電子式特別精密電力量計 WH3G-K31VR 形 端子台変更のお知らせ

扱	A	日付	2014年11月	件名	電子式特別精密電力量計 端子台変更のお知らせ
整理番号	山-1141		三菱電機(株)福山製作所

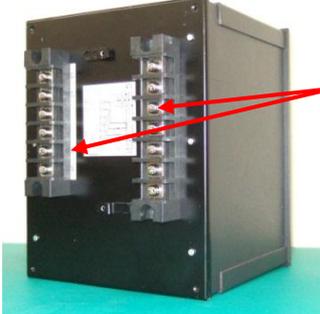
端子台の形状および端子ねじの長さを次のとおり変更いたします。
なお、接続互換性があり、性能についても変更はありません。

項目	変更前	変更後
端子台	 <p>端子台</p>  <p>端子ねじ</p> <p>端子台隔壁に溝なし</p>	 <p>端子台</p>  <p>溝部分</p> <p>端子ねじ</p> <p>端子台隔壁に溝追加</p>
端子ねじ	 <p>12 mm</p>	 <p>8 mm</p>
